改善箇所説明図

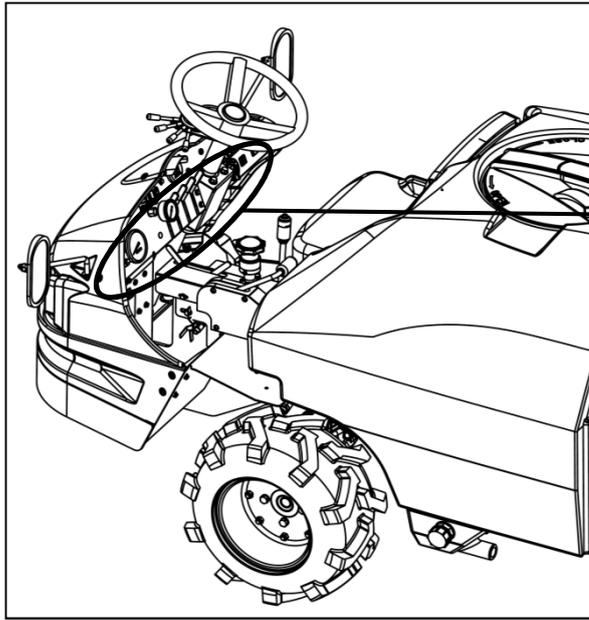
基準不適合箇所

農業用薬剤散布車の計器パネルにおいて、防水対策が不適切なため、雨水等がヒューズボックス内部に浸入することがある。そのため、そのままの状態で使用を続けると、ヒューズ内部が腐食、断線し、最悪の場合、ブレーキをかけても駆動力が遮断されず、車両が停止しないおそれがある。

改善措置の内容

全車両、計器パネルにビニールカバーを取付け、ヒューズボックスに「水掛け禁止」のラベルを貼り付ける。また、ハーネスを追加して電気回路を変更する。
